臺南市政府水利局

「全國水環境改善計畫」推動過程
相關會議之專家學者所建議及
綜合結論辦理情形

108年11月21日

照明解說-大魚廣場照明配置圖

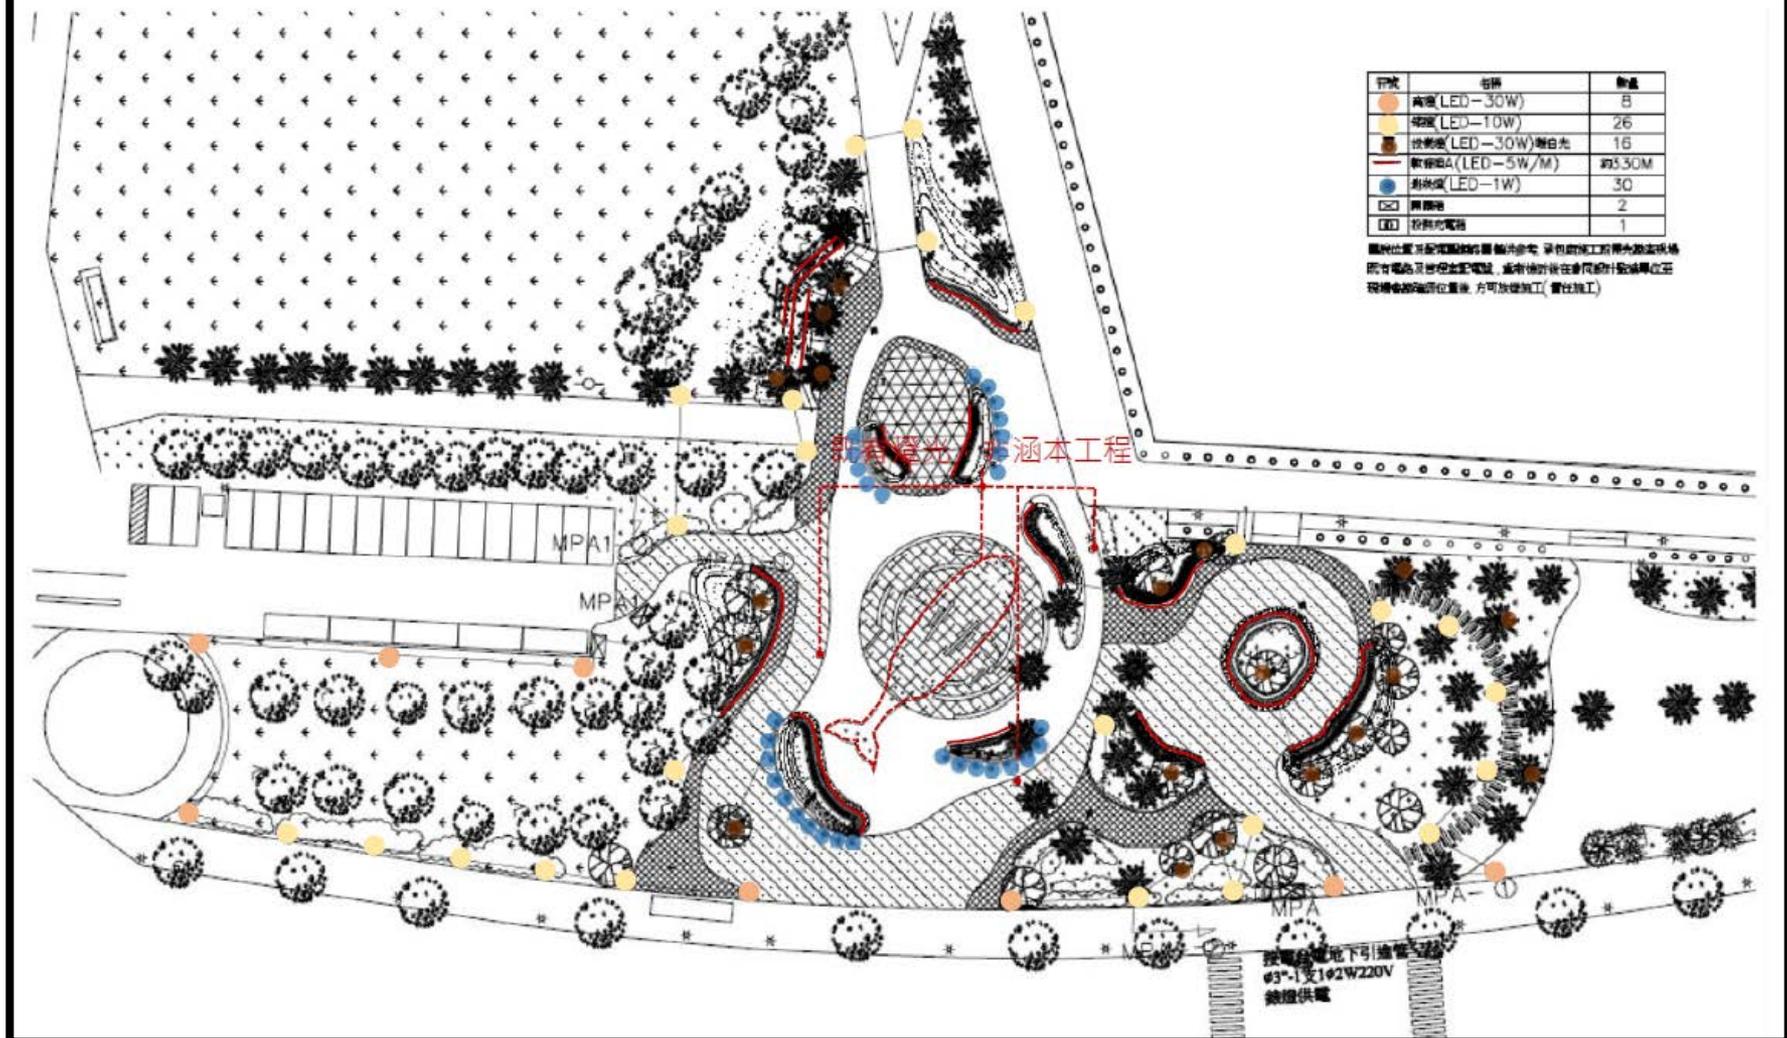
- 1.水環境之計畫案在水質方面，氨氮可由汙水處理廠之效能提升，但有關磷或者重金屬銅鋅，則需藉由植栽（水生植物）之吸收。因此對植栽妥予考量。
- 2.水環境之景觀效果營造，應注意生態性及管理維護性，可視水流速、水質，適度布設淨化綠地。另河川之水環境營造均有配合之生態需水量及基礎流量。如何營造優良之水域特色。
- 3.運河水環境之營造，光環境營造，應注意照度及生態性及節能減碳之視點思考計畫投入之典範性。
- 4.景觀與美化滯洪池，應先建立滯洪池之特色，以休憩或生態何者為重做區分，並考量管理維護性與民眾投入意願。
- 5.二仁溪水環境堤防或擋土牆面，應盡量避免用彩繪短期且暫時性的環境美化計畫，並請注意設方色之功能與維護性。

市府回覆：針對臺南市核定案中多為都市水圳類型之案件，上述要求已闡明於「全國水環境改善計畫」之內容已由各承辦科室比照辦理，若有邀請本府水環境輔導顧問團參與設計審查，則均有給予相關建議並提供其說明方向，堤防及擋土牆環境美化計畫已去除彩繪等短期思考，[\(佐證資料\)](#)

P13佐證資料-滯洪池分區

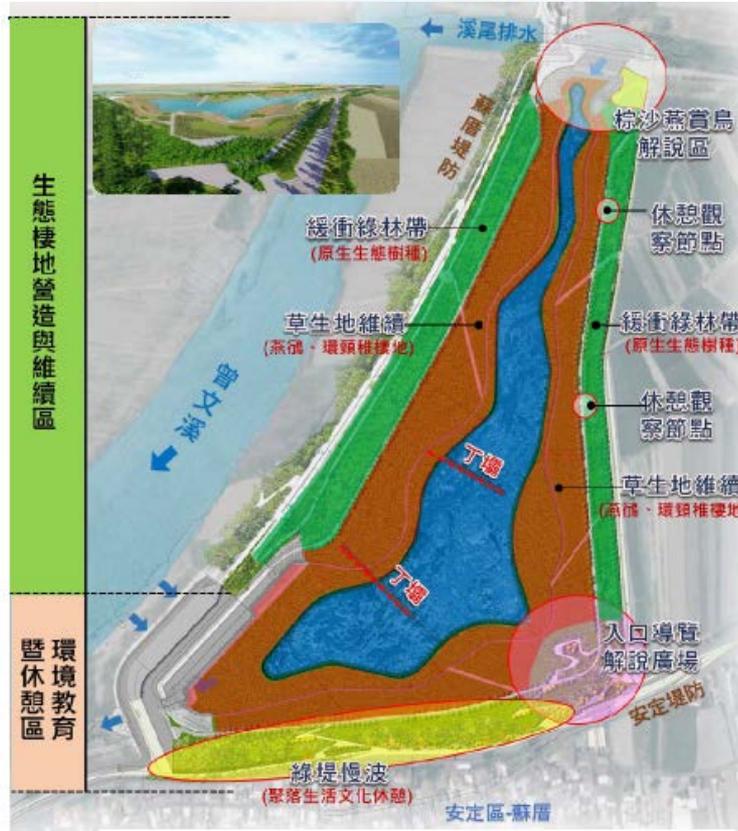
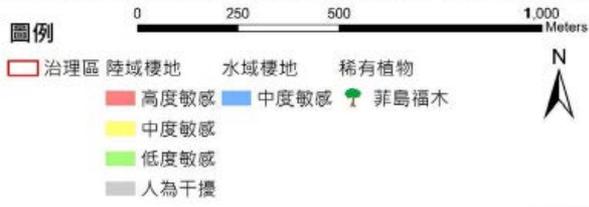
1. 污水截流站之立面美化建議應考量適用性、及截留站之操作需求及都市空間的連續性及適用環境的規劃準則。
2. 二仁溪案建議注意生態檢性的增加及原六河局在二仁溪的執行案之結合，另針對生態性高的施作區域，未來之維管計畫有民間NGO之團體介入及資訊的揭露。
3. 溪尾滯洪池環境營造周邊景觀工程、基地環境之生態豐富應考量生態廊道之營造及營運管理維護，應有生態核心區及緩衝區的劃分，現行提案並不明確，另外從管理維護的觀點，其維護強度應有高中低之考量，並建議未來滯洪池應加剖面的標示。

1. 已依此意見辦理，如光流域與大漁的祝福結合、運河截流站美化與中國城再造計畫及公97星鑽計畫等結合。
2. 經參照第六河川局已完成之成果報告，未來將以串接及場域優化與加值為結合策略，另維管計畫引入民間團體部份仍尚在努力。
3. 以依此辦理。(佐證資料)

P17 佐證資料

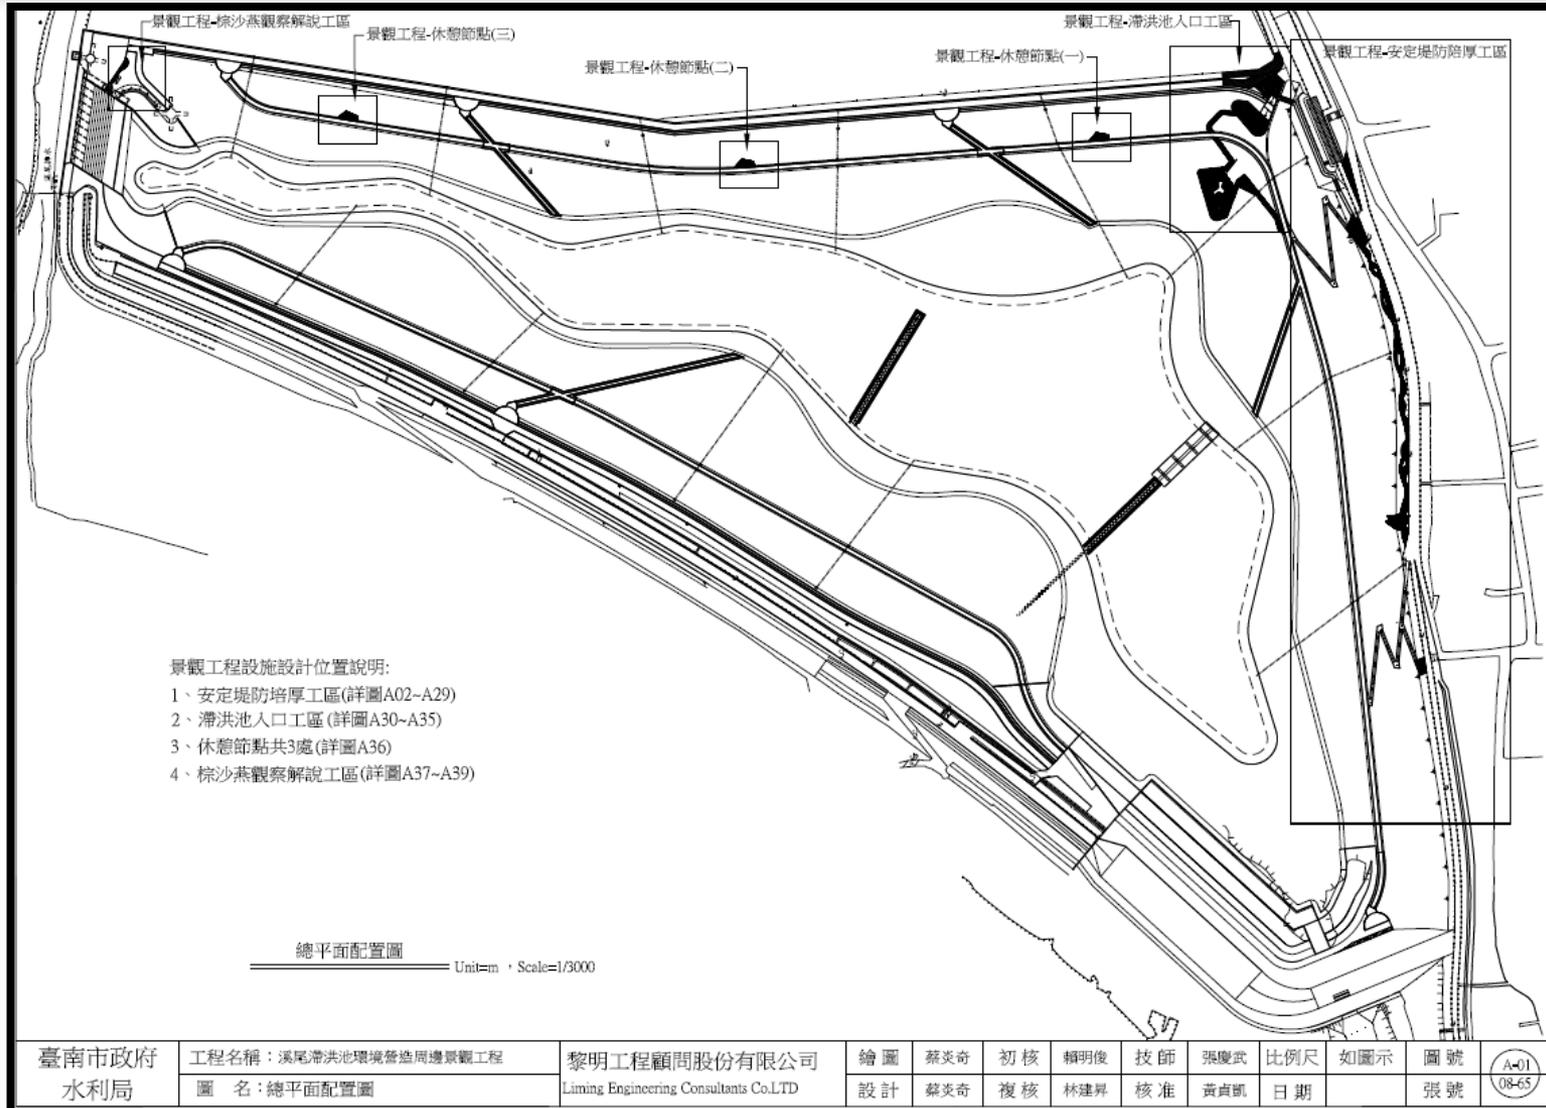
「曾文溪水環境改善計畫」中提及溪尾安定滯洪池出現保育類野生動物，以水利為當初目的，但卻營造出適合野生動物棲地，這是一個很好的案例，也值得後續持續保育。該計畫另也參照一般的保護區劃設了不同的分區，例如核心區、緩衝區等等，既然劃設此類分區，想請問未來如何管理？(例如核心區是否民眾還可以進入，或未來真的朝向保護區劃設的方向進行?)。

市府回覆：遵照辦理，本滯洪池非屬一般生態保護區，且周邊仍有人工產業活動及聚落活動，因此環境營造後外圍仍將有人為活動，故目前依生態環境與保育重要性規劃核心區、緩衝區等作為規劃設計時分區之劃列參考，並作為人為活動及設施導入強度之依據，後續再進一步研擬相關生態環境維續因應對策([佐證資料](#))。
